## **Европейская экономическая комиссия**

**Сто пятьдесят вторая сессия**

### **Предложение по дополнению 10 к поправкам серии 05 к Правилам № 83 (выбросы транспортными средствами категорий M<sub>1</sub> и N<sub>1</sub>)**

#### **Представлено Рабочей группой по проблемам энергии и загрязнения окружающей среды\***

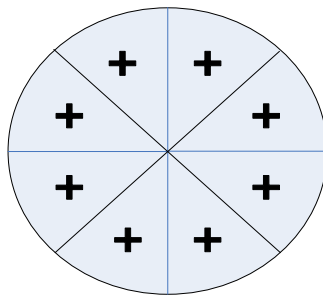
Приложение 4, пункт 6.1.3 изменить следующим образом:

- a) для воздуходувок с прямоугольными выпускными отверстиями – точки расположены в центре каждого прямоугольника, разделяющего все выпускное отверстие воздуходувки на 9 секторов (причем как горизонтально, так и вертикально это выпускное отверстие делят на три равные части);
- b) для воздуходувок с круглыми выпускными отверстиями – выпускное отверстие делят на восемь равных секторов вертикальными, горизонтальными и наклоненными под углом  $45^\circ$  линиями. Измерительные точки располагают на пересечениях биссектрис каждого из секторов ( $22,5^\circ$ ) с окружностью радиусом в две трети радиуса выпускного отверстия (как показано на схеме ниже).

"6.1.3 На транспортное средство направляют с переменной скоростью поток воздуха. Скорость подачи воздуха должна находиться в рабочих пределах от 10 км/ч до не менее 50 км/ч или в качестве альтернативного варианта, по просьбе изготовителя, – в рабочих пределах от 10 км/ч до не менее максимальной скорости используемого цикла испытания. Линейная скорость воздушного потока на выходе воздухоудовки должна быть в пределах ±5 км/ч по отношению к скорости вращения соответствующего бегового барабана в диапазоне от 10 км/ч до 50 км/ч. В диапазоне свыше 50 км/ч линейная скорость воздушного потока должна оставаться в пределах ±10 км/ч по отношению к скорости вращения соответствующего бегового барабана. При скорости вращения бегового барабана менее 10 км/ч скорость воздушного потока может равняться нулю.

Вышеуказанную скорость воздушного потока определяют как среднее значение ряда измерительных точек:

При проведении этих измерений перед вентилятором не должно находиться транспортного средства или других препятствий.

Устройство, используемое для измерения линейной скорости воздушного потока, должно располагаться на расстоянии 0–20 см от воздуховыпускного отверстия.

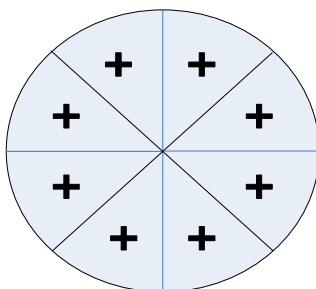
*Приложение 4а, пункт 3.4.2 изменить следующим образом:*

- a) для воздуходувок с прямоугольными выпускными отверстиями – точки расположены в центре каждого прямоугольника, разделяющего все выпускное отверстие воздуходувки на девять секторов (причем как горизонтально, так и вертикально это выпускное отверстие делят на три равные части);
- b) для воздуходувок с круглыми выпускными отверстиями – выпускное отверстие делят на восемь равных секторов вертикальными, горизонтальными и наклоненными под углом  $45^\circ$  линиями. Измерительные точки располагают на пересечениях биссектрис каждого из секторов ( $22,5^\circ$ ) с окружностью радиусом в две трети радиуса выпускного отверстия (как показано на схеме ниже).

- "3.4.2 На транспортное средство направляют с переменной скоростью поток воздуха. Скорость подачи воздуха должна находиться в рабочих пределах от  $10 \text{ км/ч}$  до не менее  $50 \text{ км/ч}$  или в качестве альтернативного варианта, по просьбе изготовителя, – в рабочих пределах от  $10 \text{ км/ч}$  до не менее максимальной скорости используемого цик-

Вышеуказанная скорость воздушного потока определяют как среднее значение ряда измерительных точек:

При проведении этих измерений перед вентилятором не должно находиться транспортного средства или других препятствий.

Устройство, используемое для измерения линейной скорости воздушного потока, должно располагаться на расстоянии 0–20 см от воздуховыпускного отверстия.
